改善箇所説明図

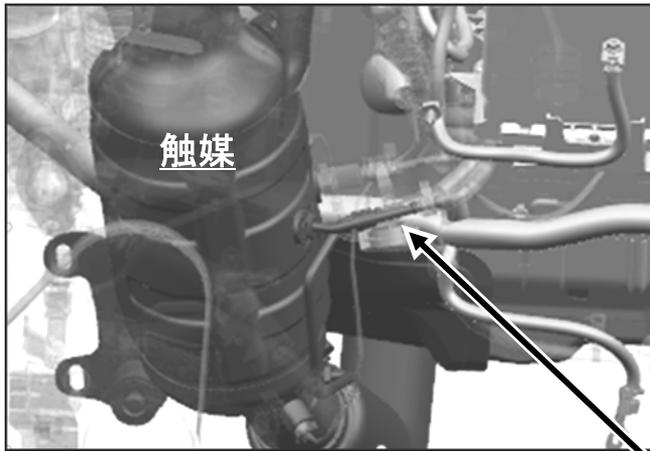
基準不適合部位

トランスミッションハーネス

トランスミッションハーネスの配策が不適切なため、ハーネスと触媒との距離が十分に確保されていないものがある。そのため、触媒の熱によりハーネスが溶損し、最悪の場合、走行中にエンジンが停止するおそれがある。

全車両、エンジンルーム内のトランスミッションハーネスの配策を修正する。なお、ハーネスが溶損している場合には、ハーネスを新品に交換する。
